<b>Byggherre ARH</b> <b>T - VDS - NRH</b>		<b>HELSE</b>  <b>SØR-ØST</b>	
Dato/tid: 07 apr. 2025 08:00		Lokasjon:	
Ansvarlig Espen Eilertsen		Klassifiseringskode	
Beskrivelse Møteserie, pulje 3.2 medvirkning i funksjonsprosjektet		Neste møte i serien	
<b>Minutes of Meeting</b>			<b>ID: 370212</b>
<b>01</b> <input type="checkbox"/>	<b>Agenda</b> <ul style="list-style-type: none"> <li>- Velkommen – presentasjon av deltagere i møte v/gruppeleder</li> <li>- Gjennomgang av funksjonsplan og rom med status på innspill fra møte 1 og 2 v/ARK</li> <li>- Tilbakemeldinger fra medvirkningsgruppen v/gruppeleder</li> <li>- Gjennomgang av AGV simulering v/fasilitator</li> <li>- Oppsummering (punkter til arbeidslogg) v/HSØ PO</li> <li>- Veien videre v/HSØ PO</li> <li>- Eventuelt</li> </ul>		
<b>02</b> <input type="checkbox"/>	<b>Deltagere</b> Se vedlagte liste over deltagere i møtet.		
<b>03</b> <input type="checkbox"/>	<b>Tilbakemeldinger fra OUS</b> Se vedlagt tilbakemeldinger på utstyrslisten og presentasjon på som ble vist i møtet. Begge ble oversendt fra OUS før møtet. Medvirkningsgruppen hadde ingen kommentarer til romfunksjonsprogrammet.

# Tilbakemeldinger til medvirkningsmøte 3

## Gruppe T

## DAGSLYSBEREGNINGER -50.13.068 & 080

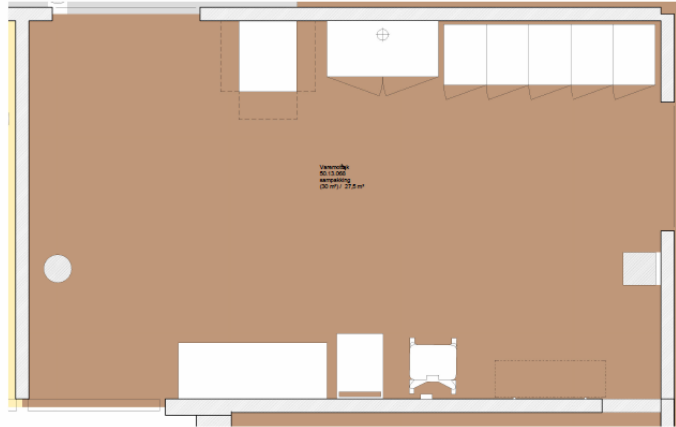
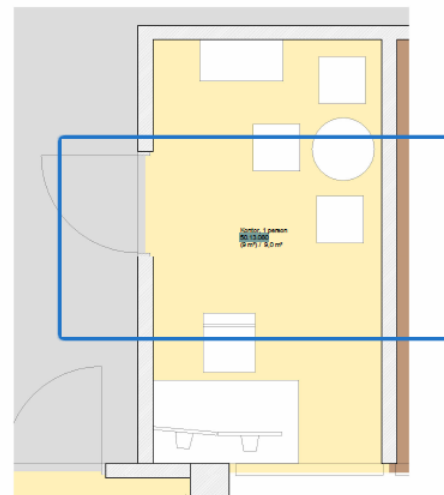
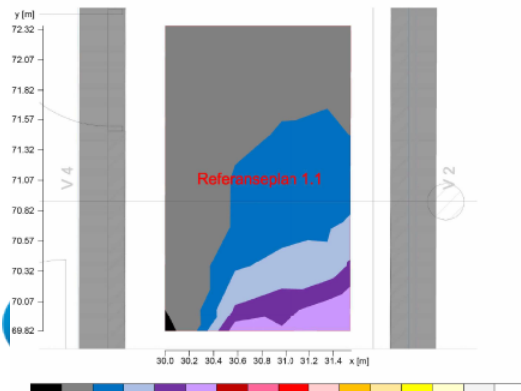
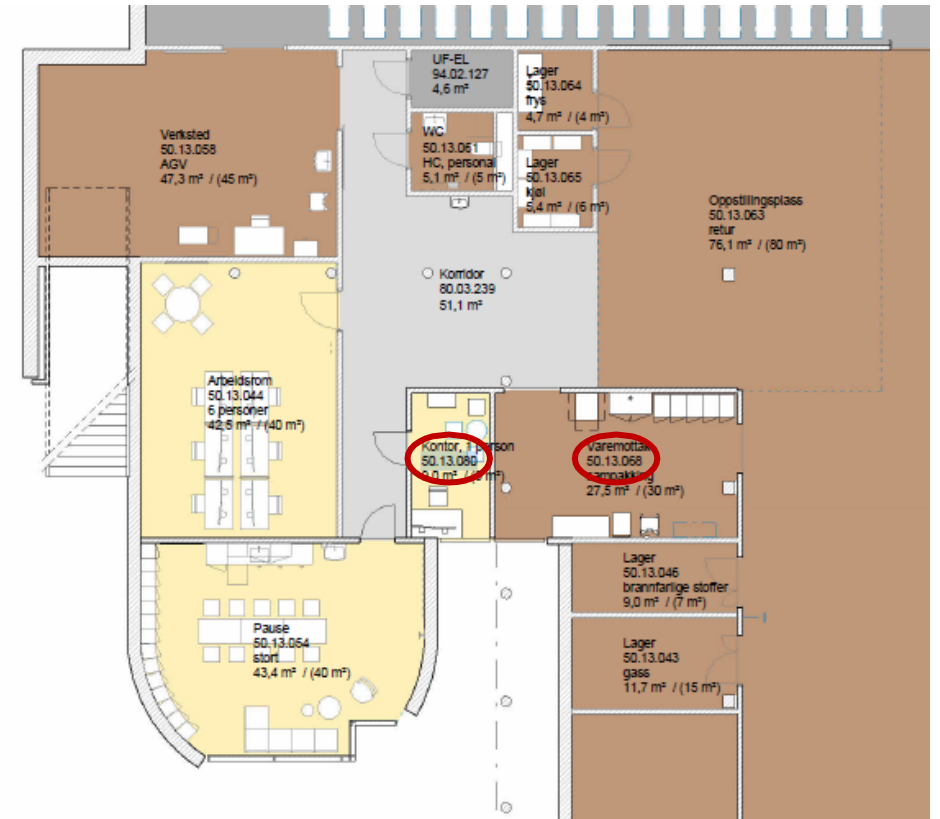
50.13.068 & 080 – Hvor langt går vinduene i høyden fra nederst til øverst? Kan man strekke det høyere for størst mulig vindusflate?

## 1 50.13.054 Pause

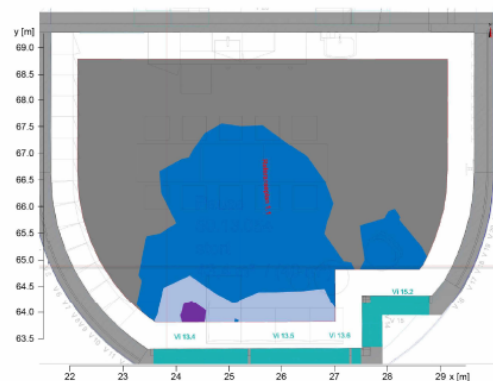
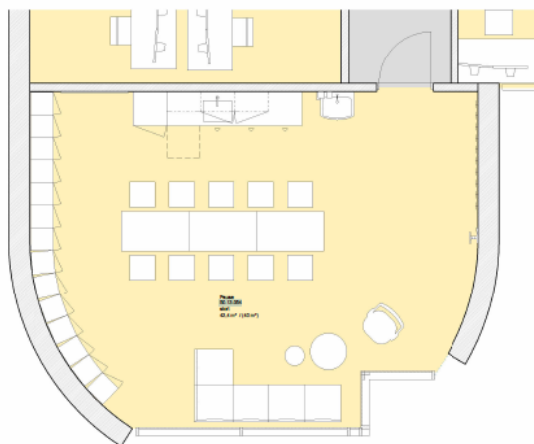
**50.13.054 Pause** . Hva er grunnen til at det ikke var flere vinduer her? Det er litt vanskelig å få et helhetlig inntrykk, så lenge vi ikke ser bilder av fasaden.

Siden VDS generelt er arbeidsplass som ikke har masse dagslys, bør man jobbe med å få til noe i pauserommet. Delvis kompensierende tiltak er paneler i f eks tak som etterligner dagslys.

Største delen av varemottak er under eller kommer rett over minstekravet til dagslys, og har generelt lite utsyn. Derfor bør i alle fall pauserommet kompensere for dagslyskrav og utsyn så mye som det lar seg gjøre.

Beslutning/aksjon: PG skisserer ny løsning som ivaretar dagslyskravene for pauserom.

# Toaletter

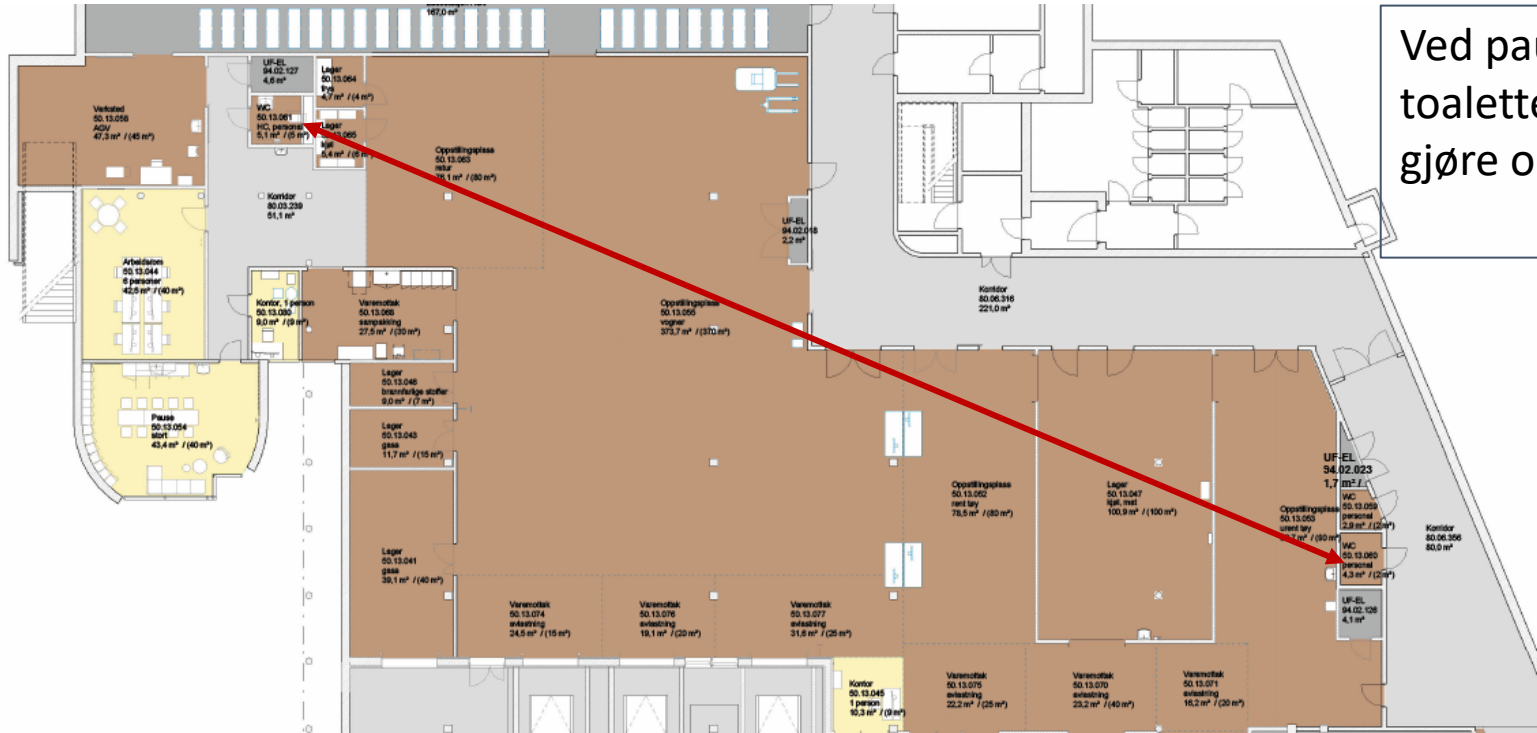
Ved pauserom er det 1 HC toalett. Kunne HC toalettet byttet plass med 50.13060? Og heller gjøre om 50.13.061 til 2 enkle toaletter

Beslutning/aksjon: PG etablerer et WC, personal ved siden av HC WC. Det minste av WC i eksisterende varemottak gjøres om til et WC, besøkende.

#### Oppstillingsplass gass, 72.01.005

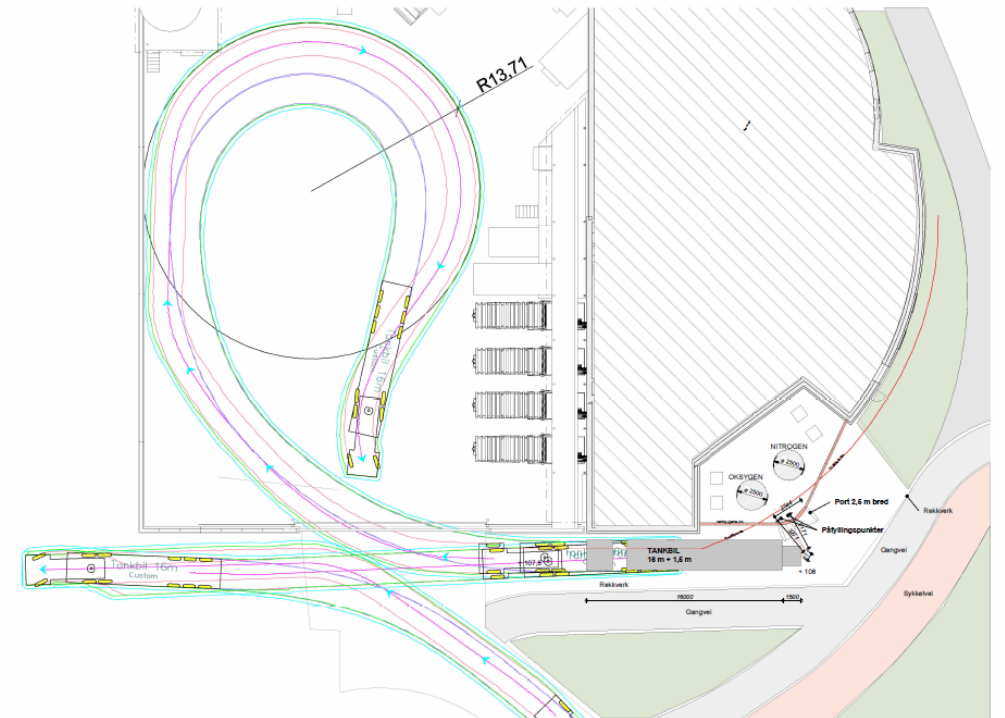
Bekymring mht kjøremønster og ved evt evakuering

For å oppnå en mer standardisert løsning flyttes tankene ut til byggegrensen, sammen med de tilhørende påfyllingspunktene. Dette gir en avstand mellom tankbilen (16 m) og påfyllingspunktene som er innenfor en standardlengde på slange.

Tankbilen kjører opp på rampe til Domus Medica og rygger til oppstillingsplass ved påfylling av tanker. Deretter må den kjøre inn i varegård for at snu. Dette forutsetter at større kjøretøy ikke kan stå parkert i varegården samtidig.

## GASSFORSYNING - NYTT FORSLAG

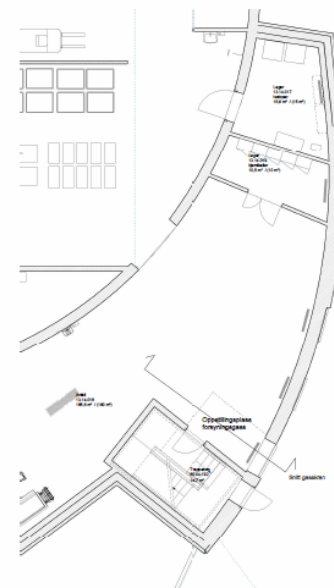
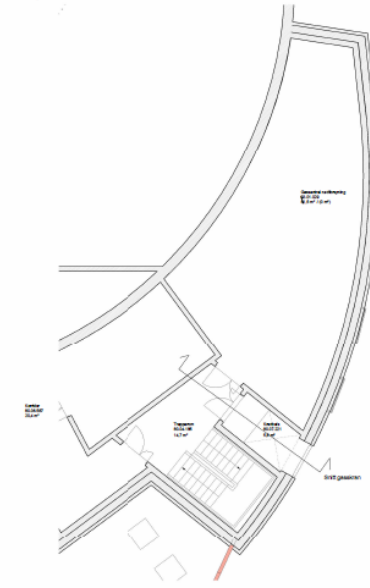
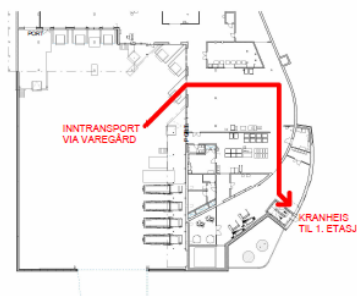
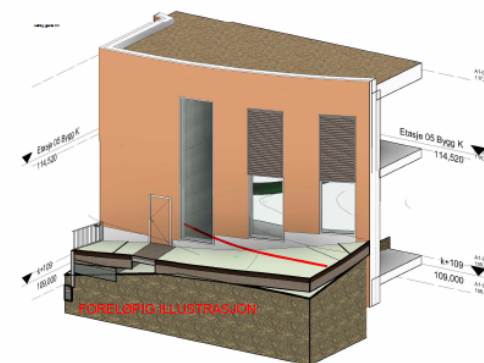
- Gir utfordringer ift beredskapsplaner brann
- Gassemballasje (flasker og rack) skal kunne fjernes i tilfelle brann (ihht bestemmelser i forskriftene)
- Utfordrende og tidkrevende logistikk - leveranser og henting av tom emballasje skal skje på samme tidspunkt
- Operasjon medfører risiko for involverte – OUS er ansvarlig

Gass til forsyningslageret vil få ny inntransport via varegården og løftes til 1. etasje i det nye tilbygget med hjelp av kran.

Opprinnelig inntransporten via kjørevei og oppstillingsplass langs Klaus Torgårds vei påfører for høyt jordtrykk mot den eksisterende ytterveggen, og kan derfor ikke lenger vurderes som et alternativ.

## VAREGÅRD Funksjoner

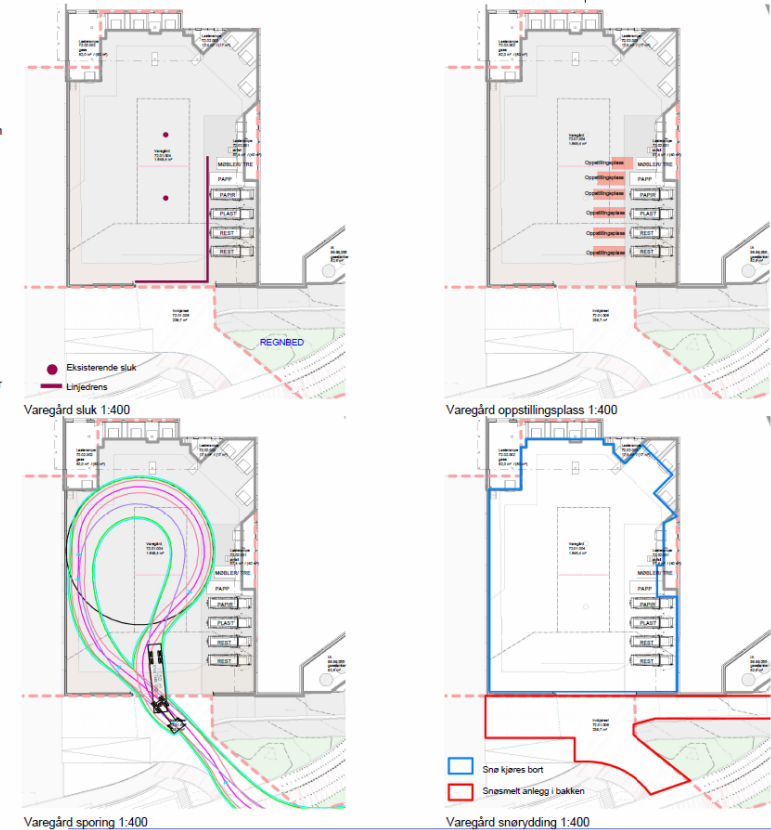
- MVG mener snøsmelteanlegg i varegården er en viktig investering mtp mange års drift fremover
- MVG ønsker siste oppdatering i saken som pågår rundt dette

Sne i varegården vil bli kjørt bort etter behov. For innkjørsel og oppstillingsplass for gass anlegges et snøsmelteanlegg i bakken, område er vist på tegningen.

Møte 3 pulje 3.2 - T - VDS - NRH		Fylles ut av OUS
50.13.041 Lager, gass		
<a href="#">Tilbake til oversikten</a>		
Avklaringer for bygg- og installasjonspåvirkende utstyr	Ansvar (RUT/RIV/RIE/ARK)	Innspill fra medvirkningsgruppen

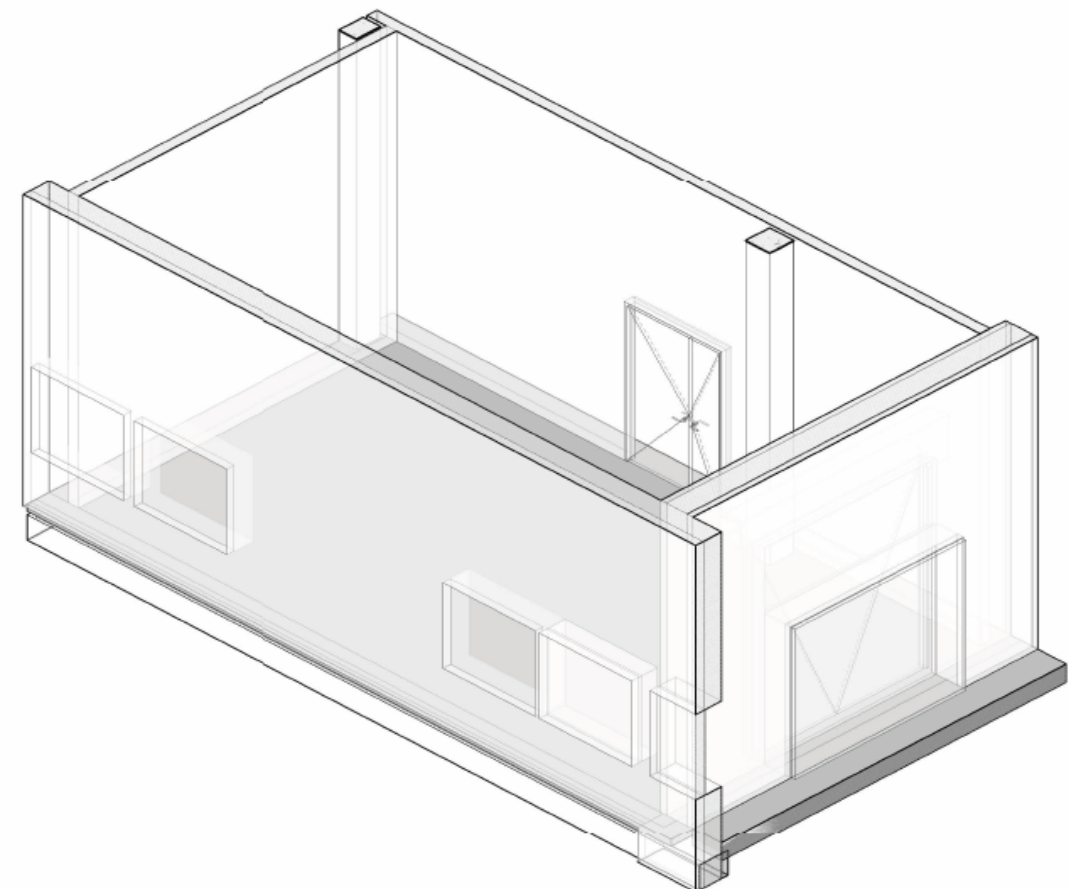
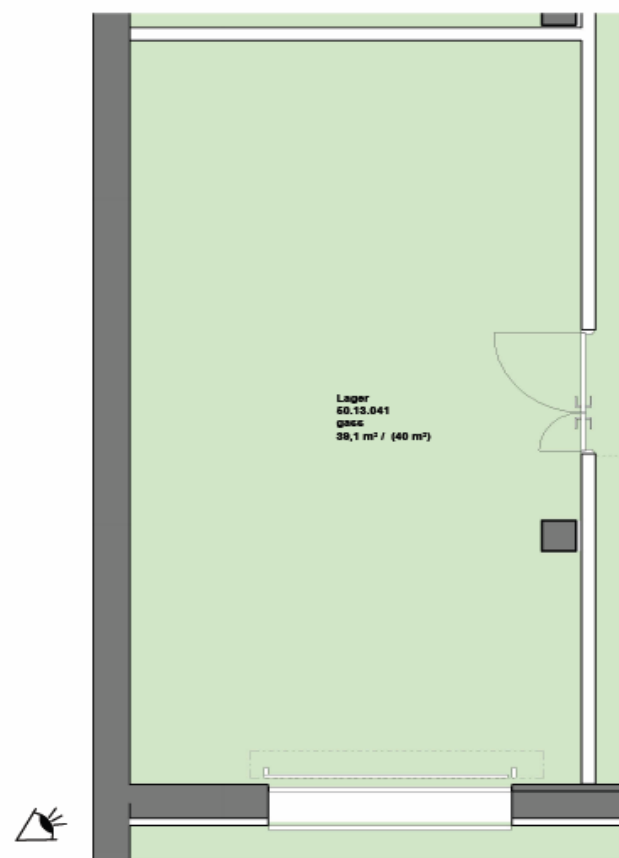
Vinduer skal fjernes/ byttes til tett vegg med eksplosjons-flate

<b>Møte 3 pulje 3.2 - T - VDS - NRH</b>		Fylles ut av OUS
50.13.043 Lager, gass		
<a href="#">Tilbake til oversikten</a>		
Avklaringer for bygg- og installasjonspåvirkende utstyr	Ansvar (RUT/RIV/RIE/ARK)	Innspill fra medvirkningsgruppen

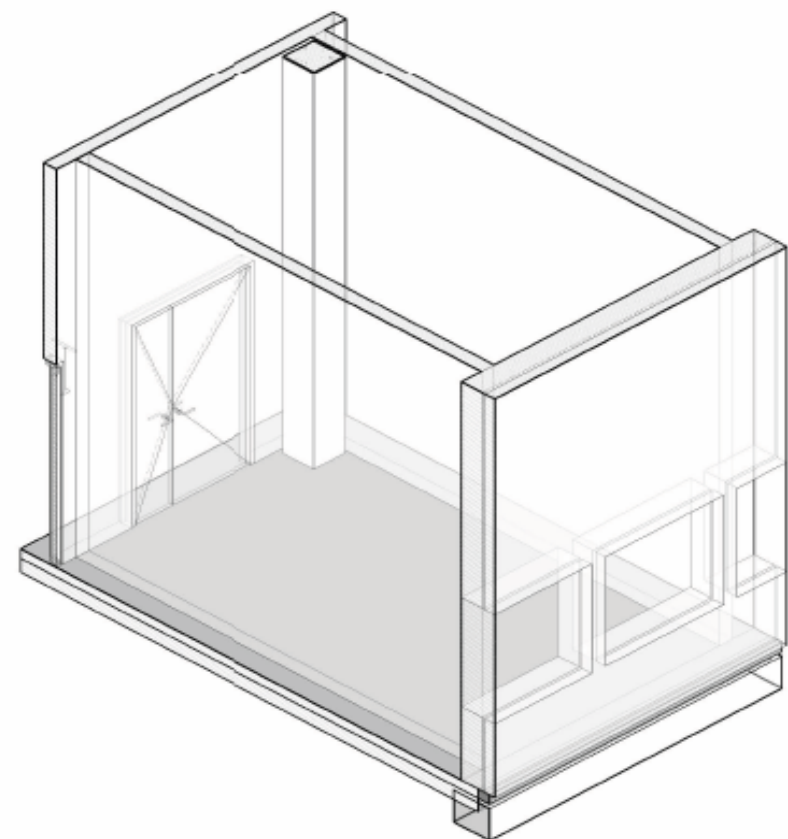
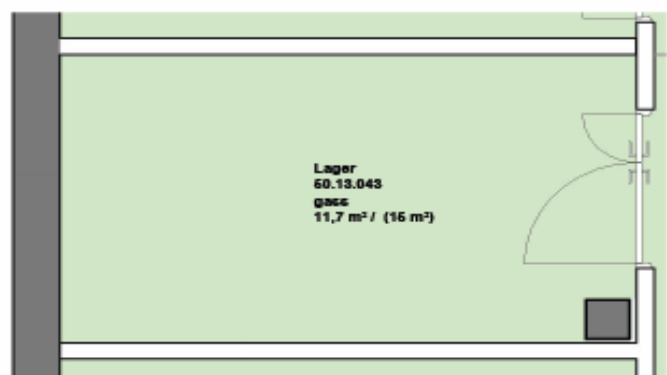
Vinduer skal fjernes/ byttes til tett vegg med eksplosjor

Møte 3 pulje 3.2 - T - VDS - NRH		Fylles ut av OUS
50.13.047 Lager, kjøll, mat		
<a href="#">Tilbake til oversikten</a>		
Avklaringer for bygg- og installasjonspåvirkende utstyr	Ansvar (RUT/RIV/RIE/ARK)	Innspill fra medvirkningsgruppen

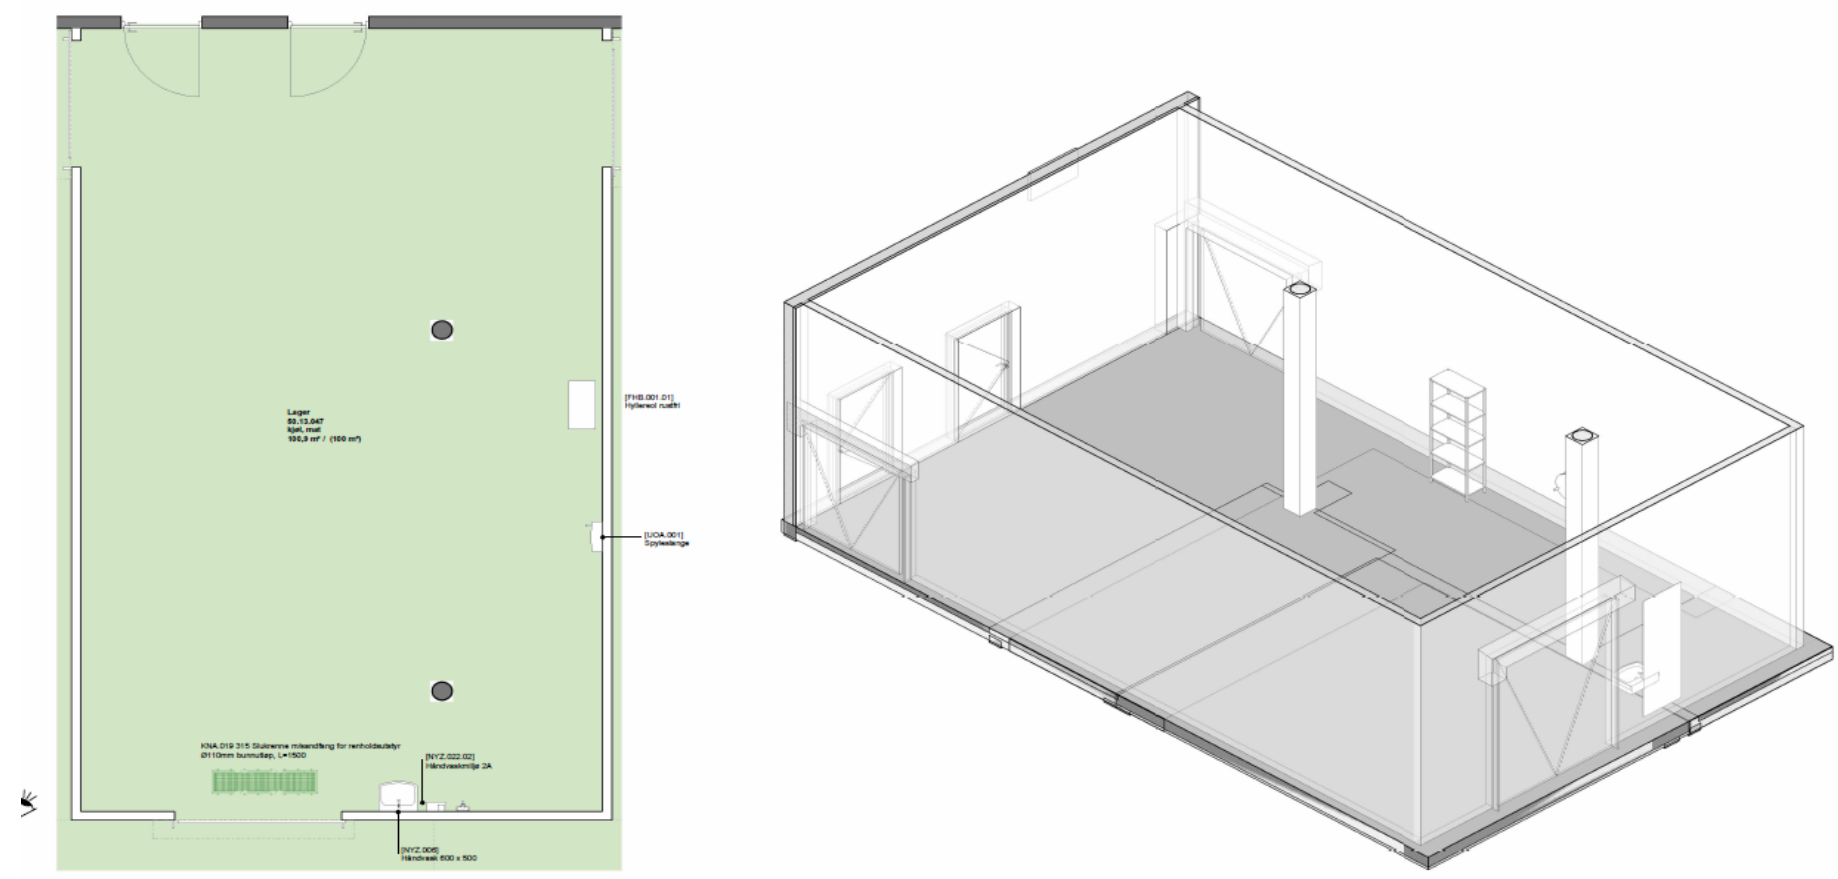
Vidar: Vi tok vel bort spyleslange og sluk - plasseres utenfor?  
 Beregningene var ca. plass for 50 vogner + ompakking til kiosk og kantine  
 Rommet kan vaskes med maskin som renhold bruker

Matvogner for AGV 200? Stk

Beslutning/aksjon: Sluk og spyleslange til kjølerom legges på utsiden av selve kjølerommene.
